**UNIVERSIDADE DO
PORTO**

BMC / OBRA

INSTITUTO DE BIOLOGIA MOLECULAR E CELULAR
UNIVERSIDADE DO PORTO

PROJECTO DE ESTABILIDADE
PARECER SOBRE AS RECLAMAÇÕES DO EMPREITEIRO

"CORTE DA CÂMARA
 FRIA"

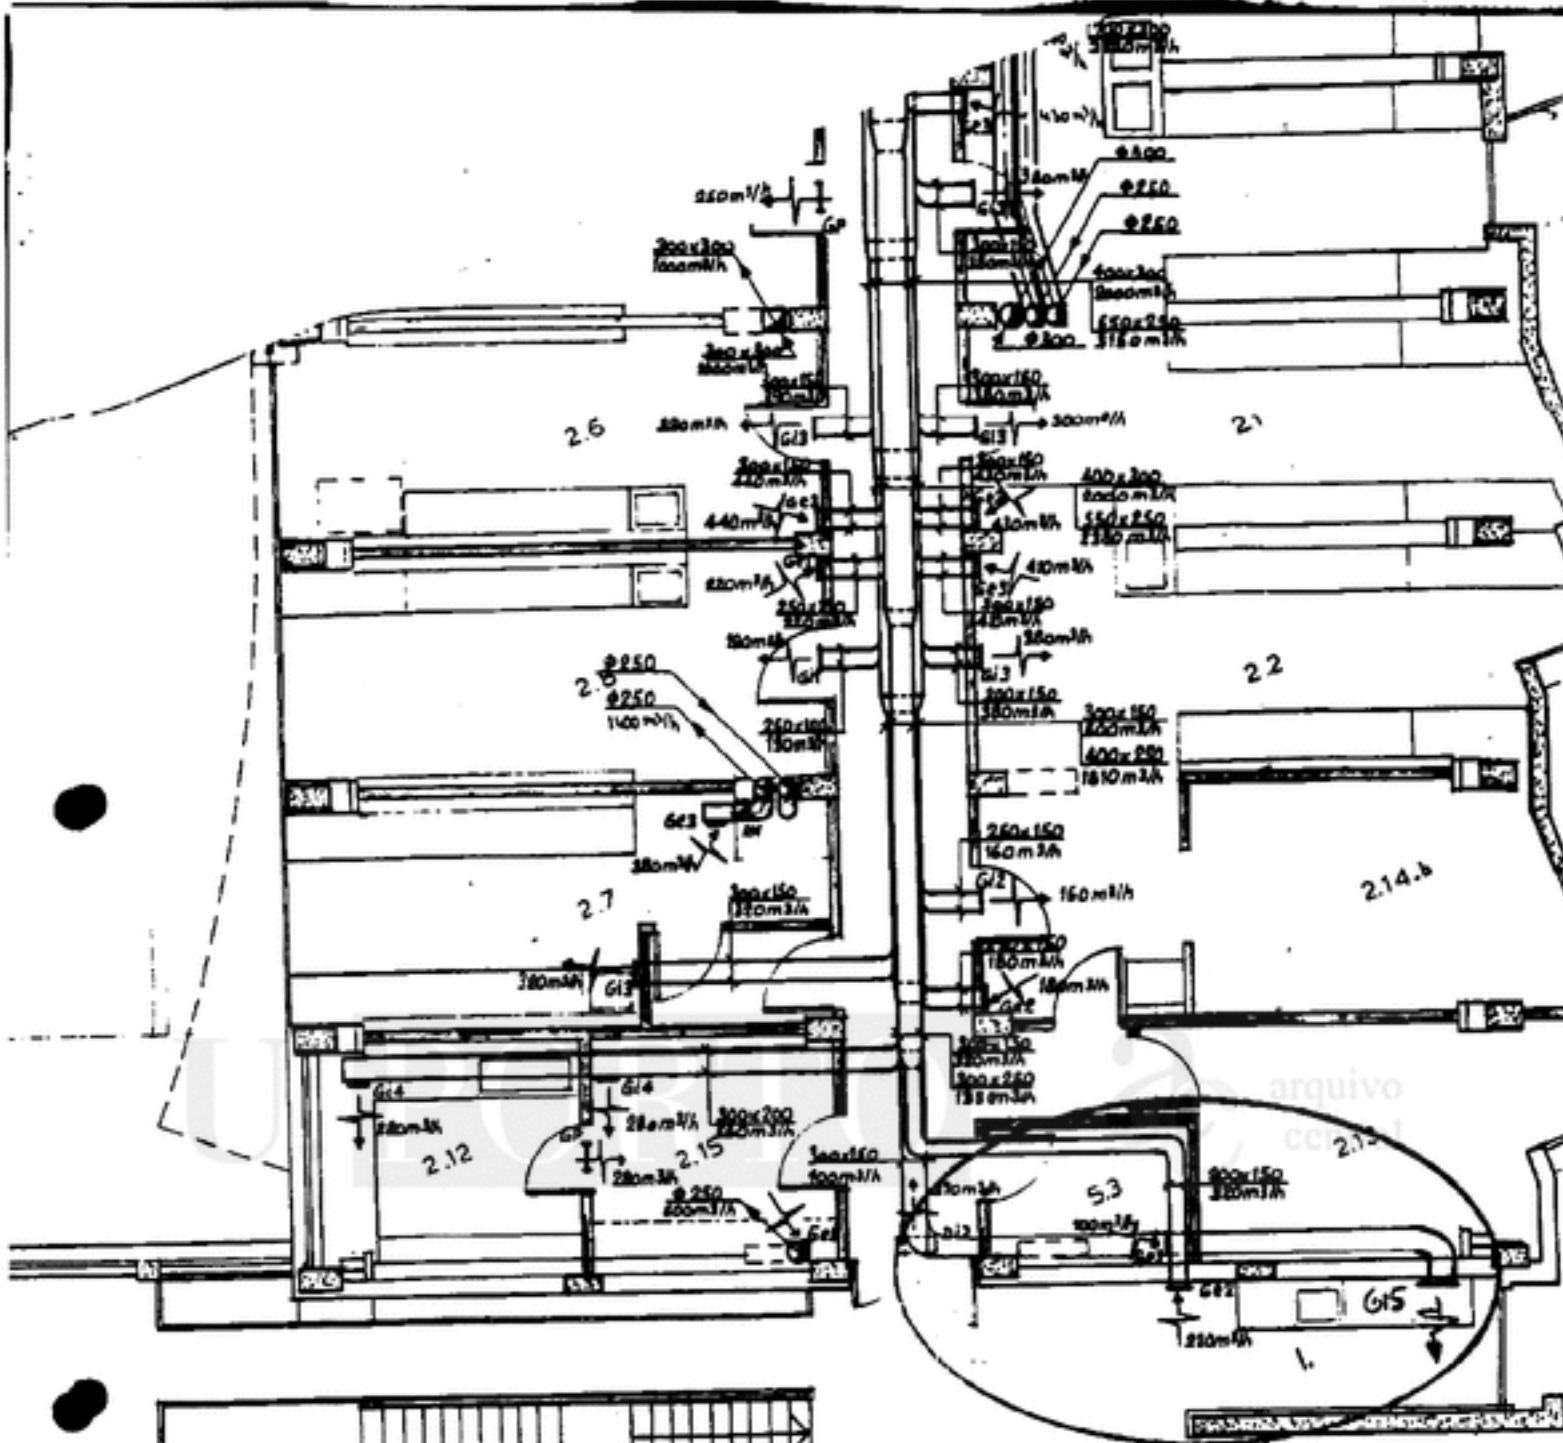
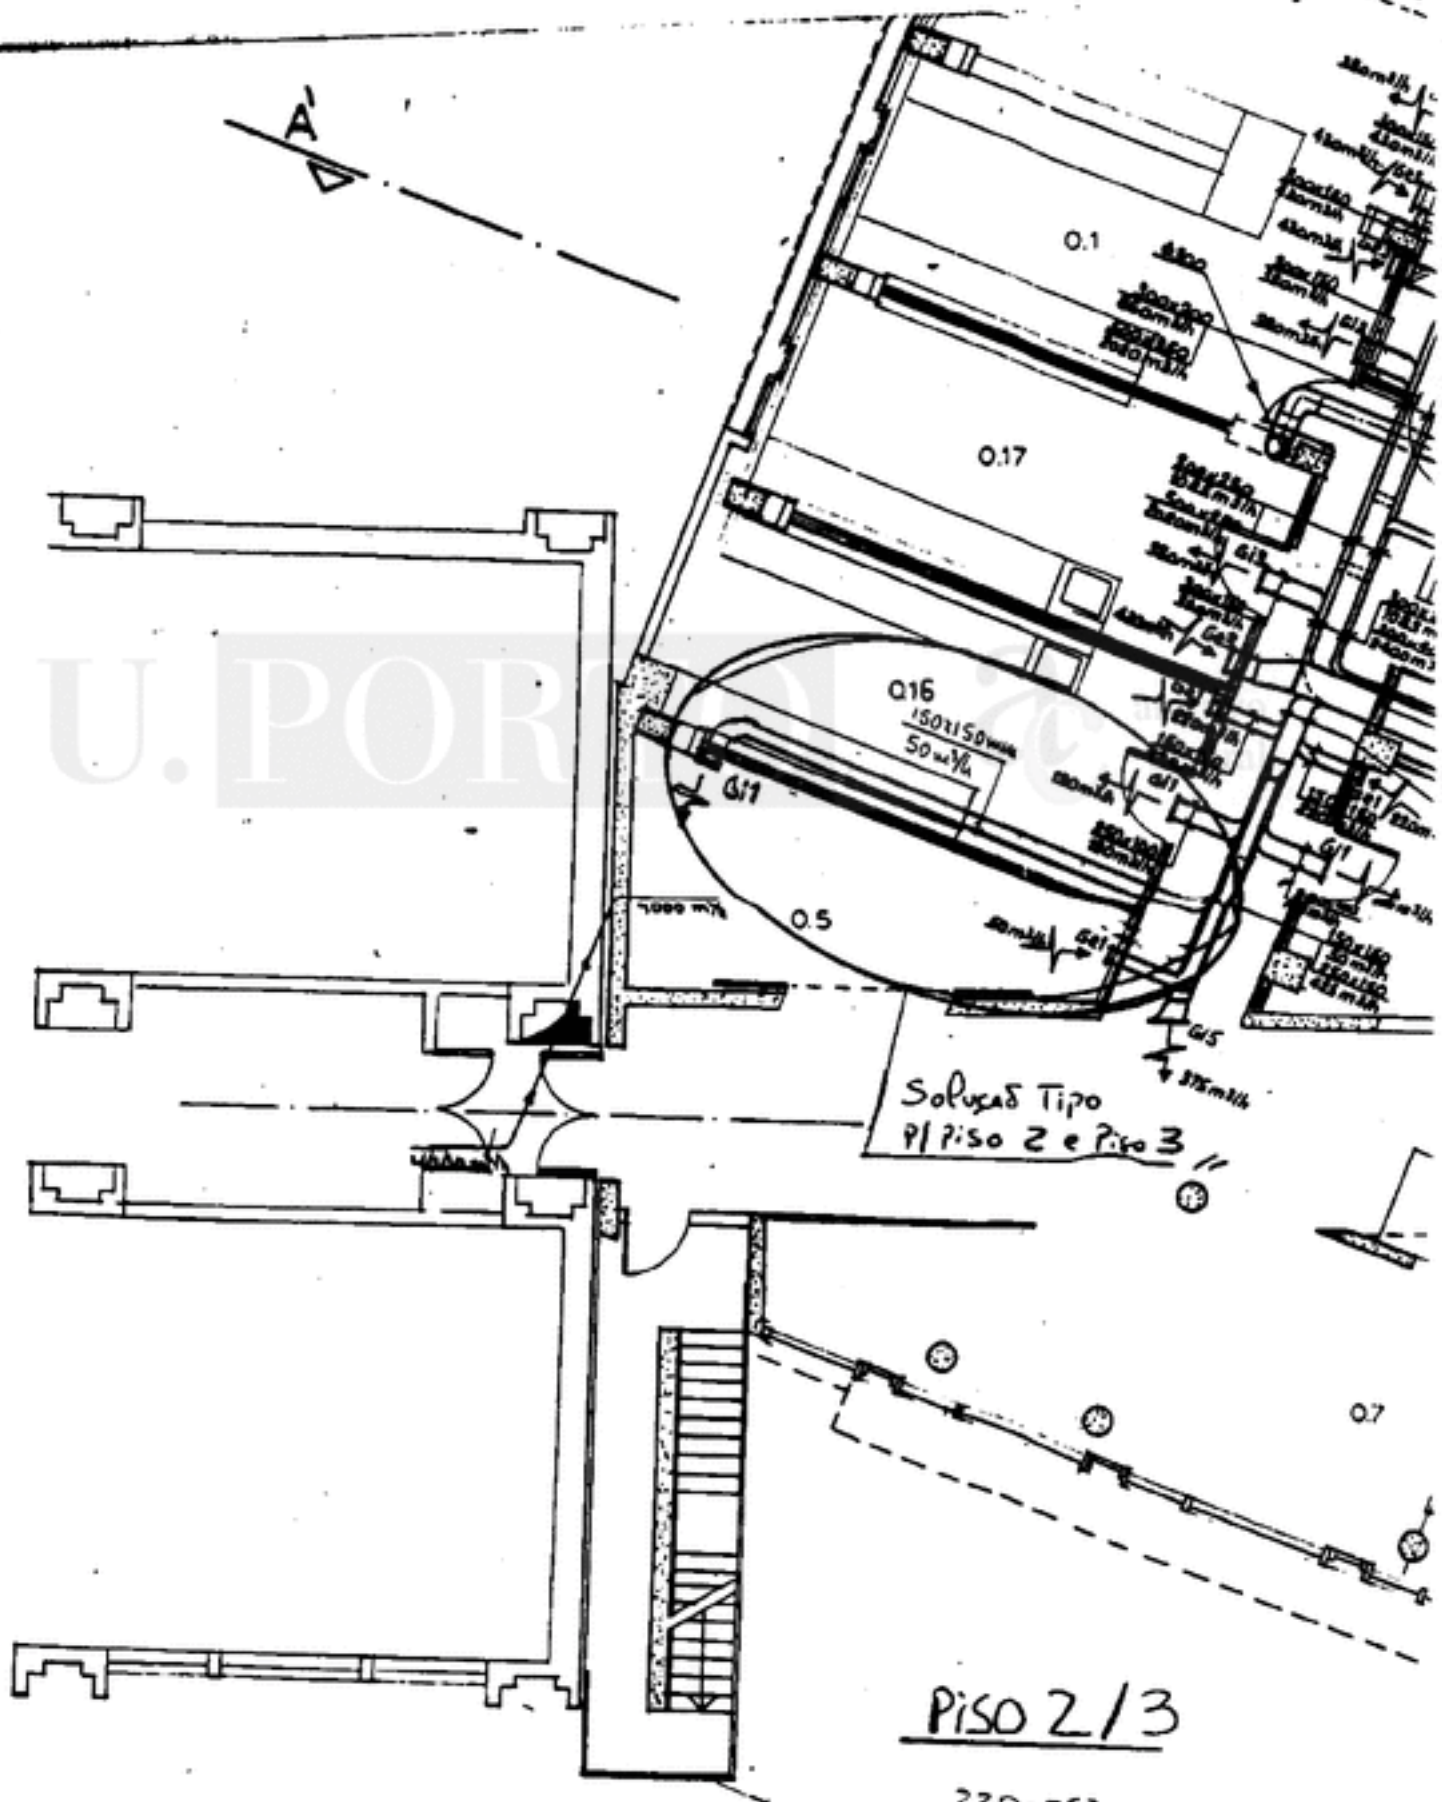
Porque no Tipo
 nos espaços com
 câmaras frias
 "A GRELHA DE PASSARILHO
 FICA POR CIMA DA
 PORTA."

Soluções Tipo
 Pl. 2º e 3º

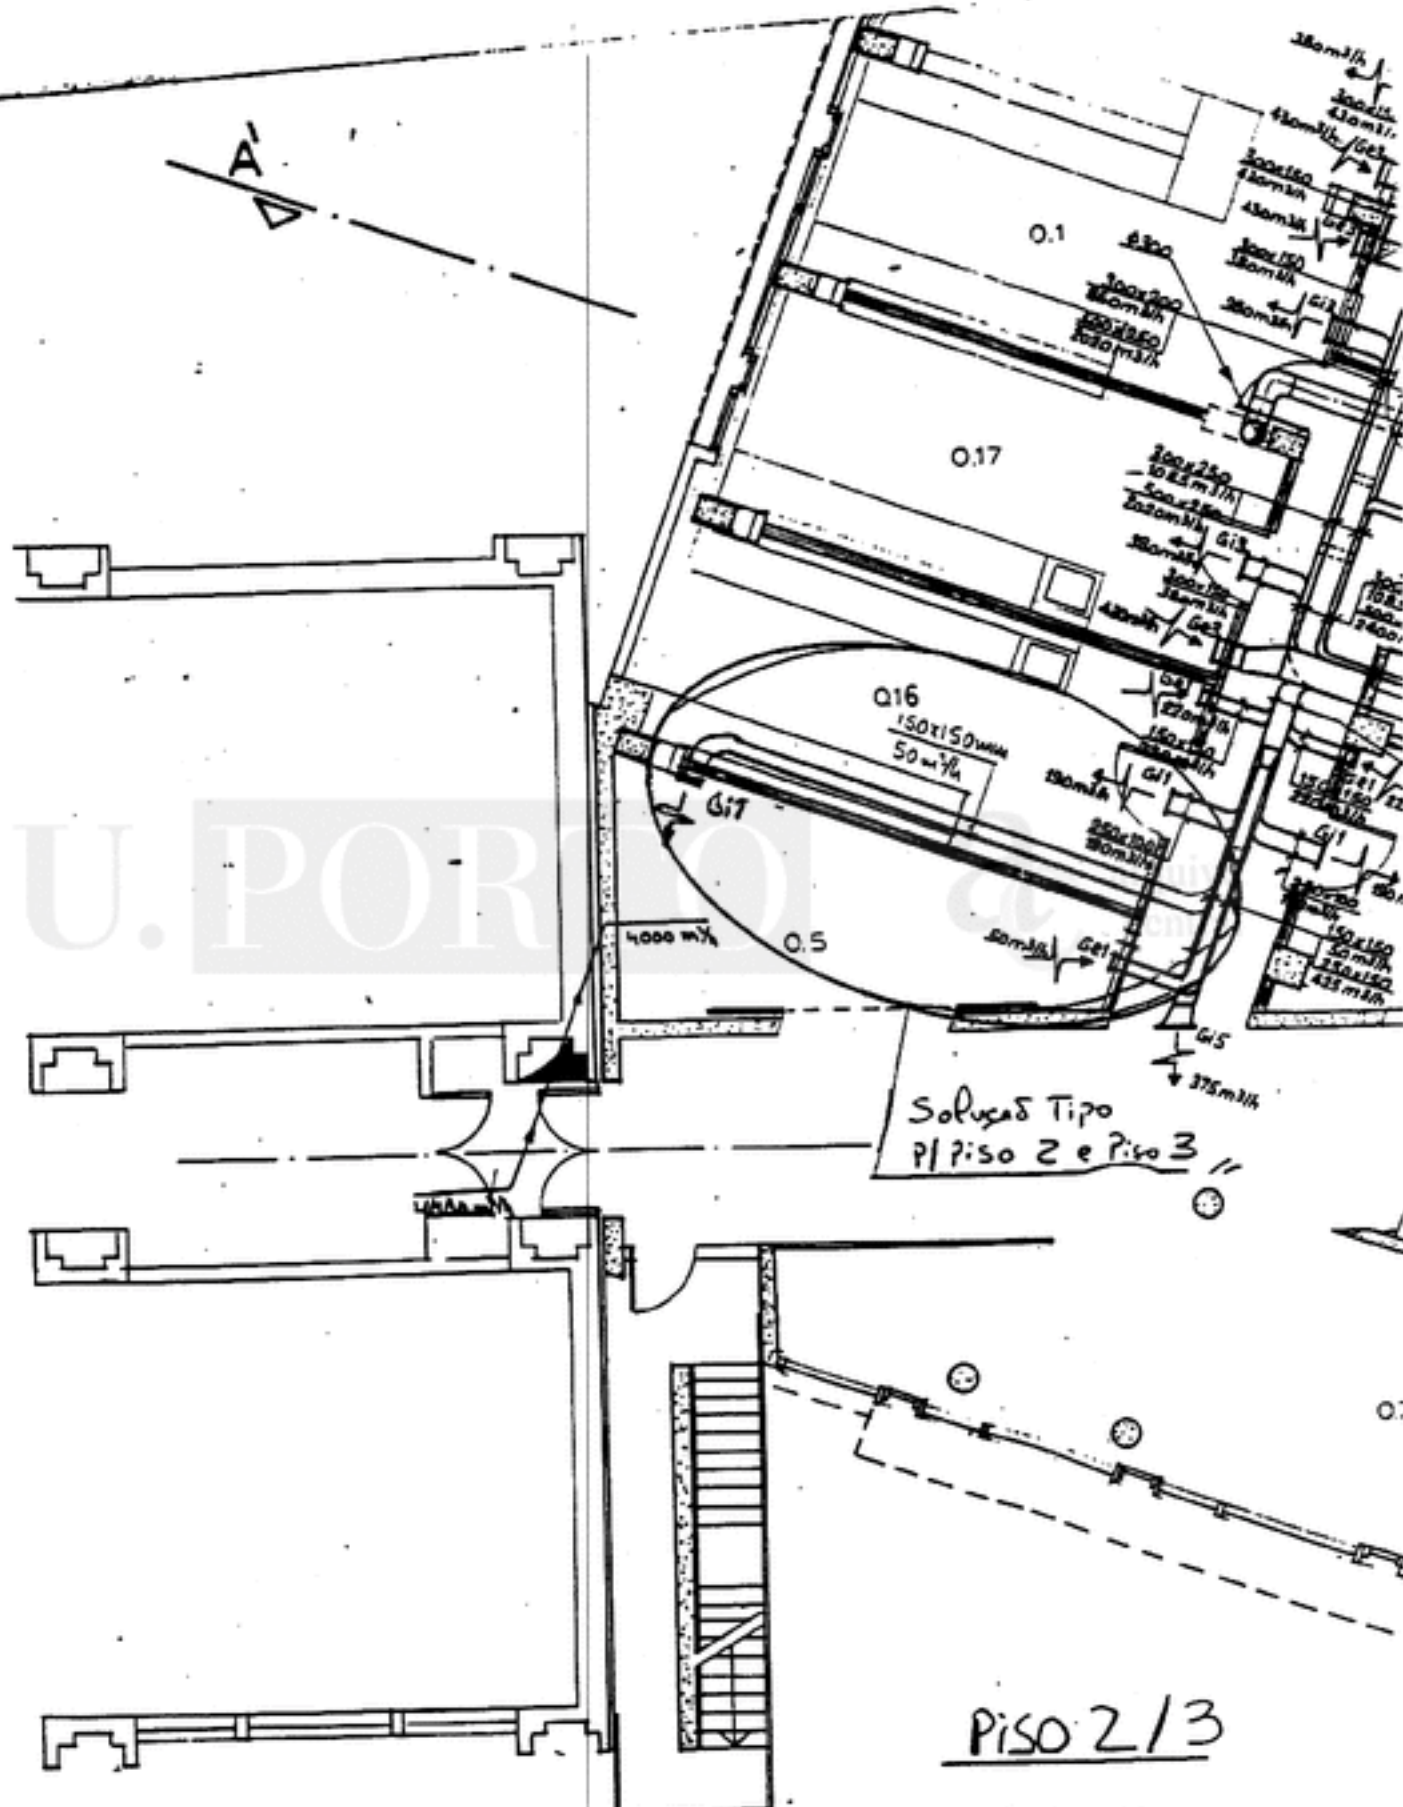
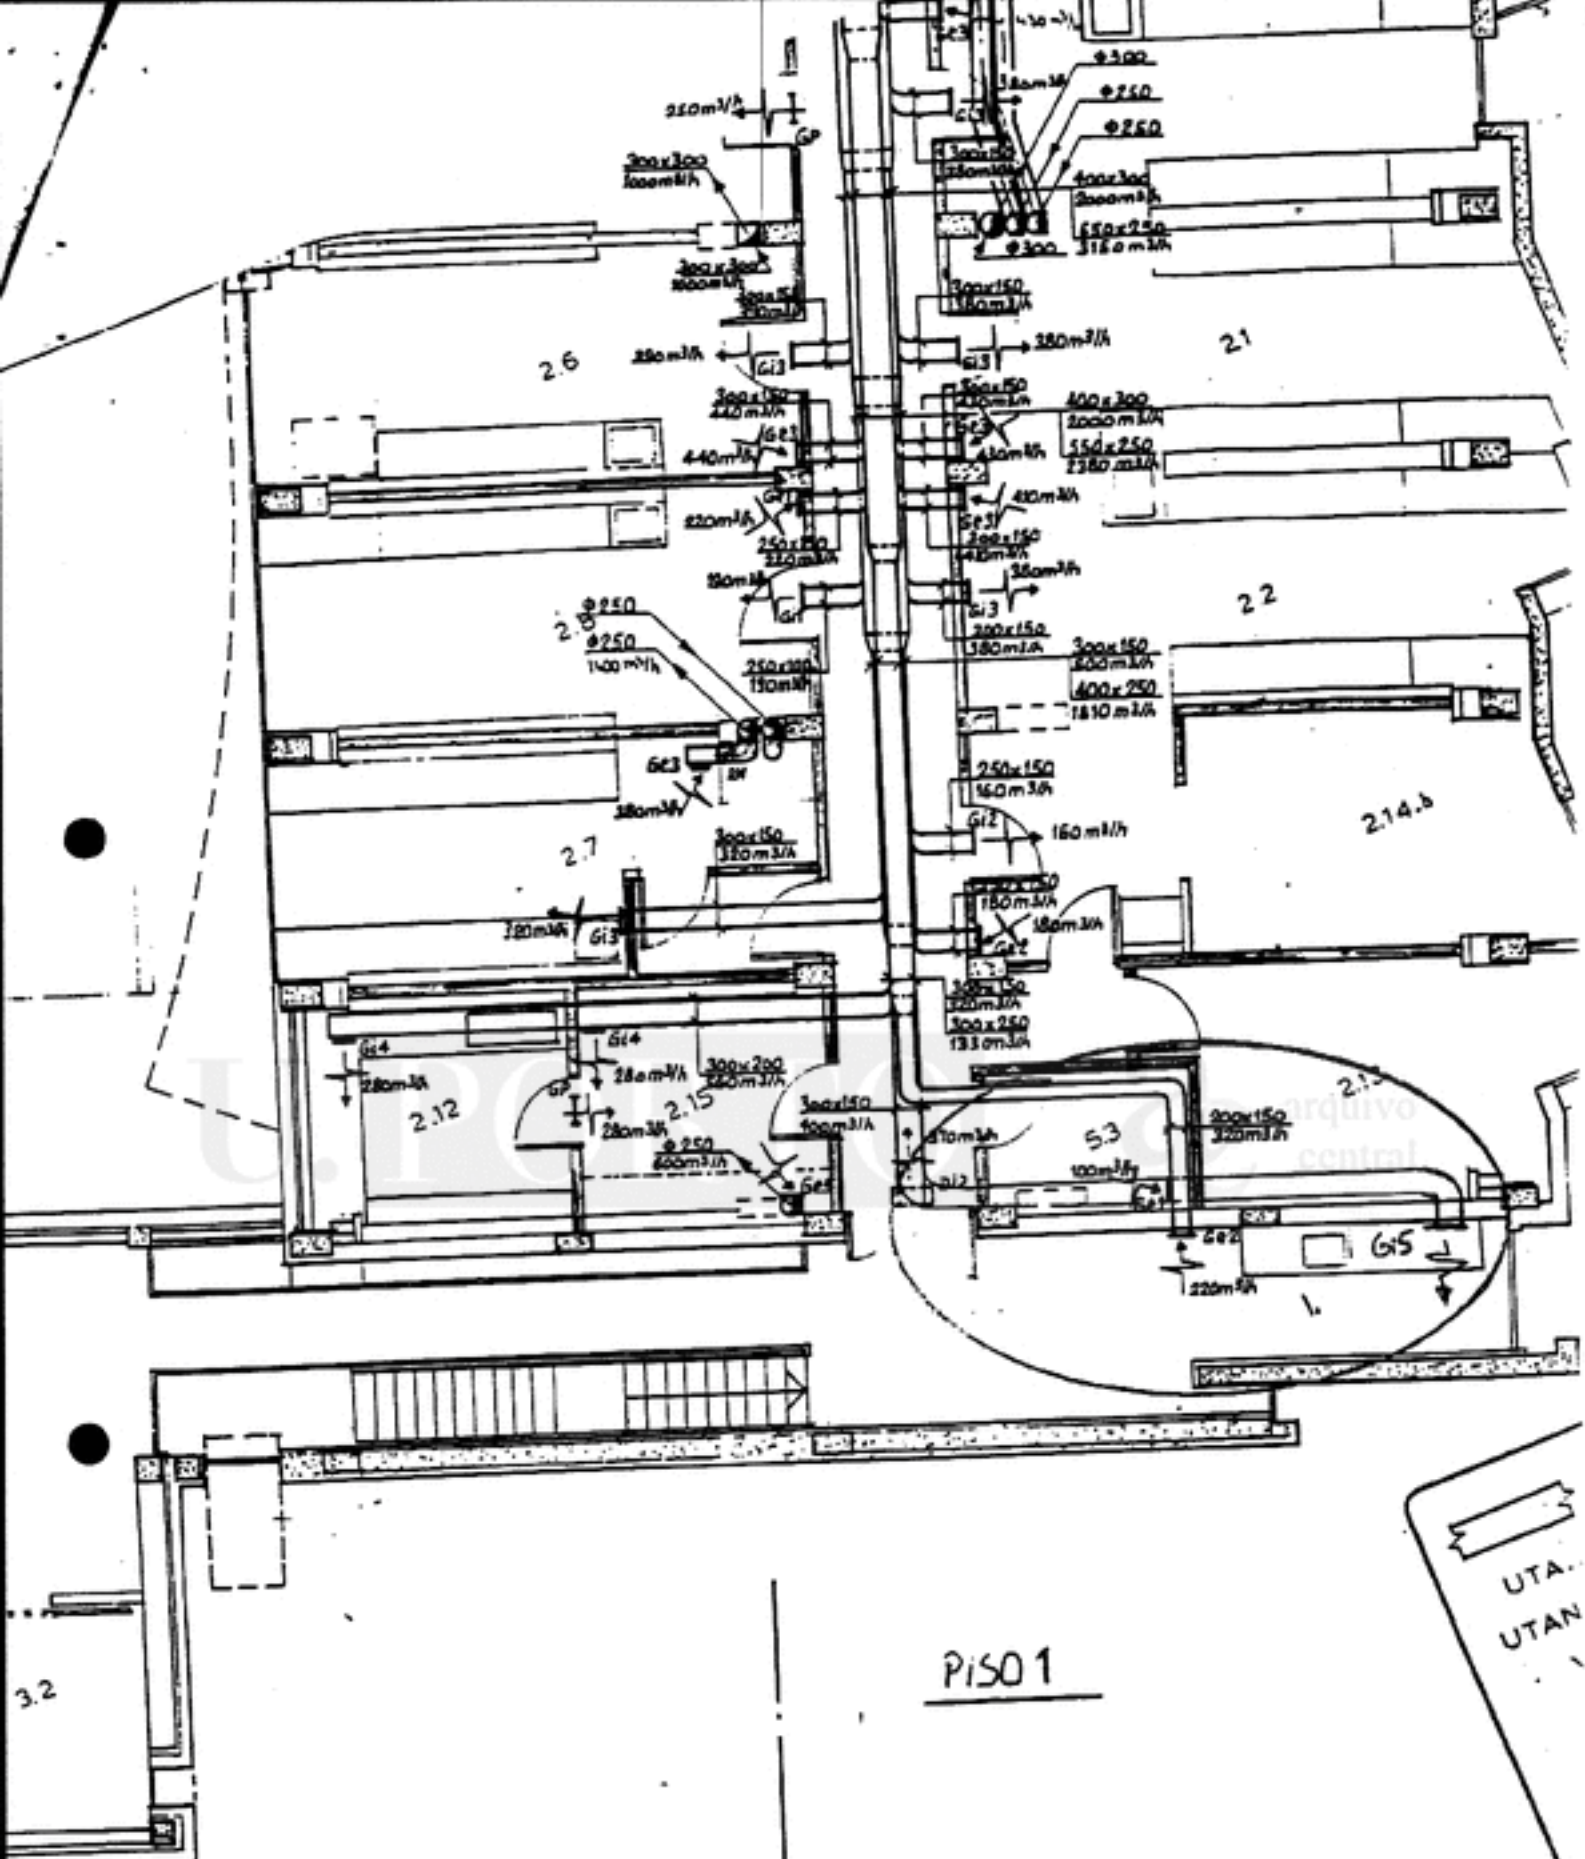
- 1- GÁS PROPANO
- 2- VÁCUO
- 3- AR COMPRIMIDO
- 4- ARGÔNIO

SÃO POULAS AS BANCADAS QUE TÊM ESTE ABASTECIMENTO (VER QUADROS PROTERGIMA)

Na bancada dupla, os furos devem ficar a meio de prateleira de 0,30m.
Na bancada simples devem ficar a meio de prateleira de 0,15m.
Na área de banca além do furo correspondente à torneira prevista, (5) devem ficar outros furos para torneira de água destilada (6) e ainda um furo para a subida de água a destilar. (7).
Na prateleira superior (local do destilador, devem ficar dois furos; um para a entrada de água potável (8) e outro para saída de água destilada (9) cujo tubo liga a torneira (5).
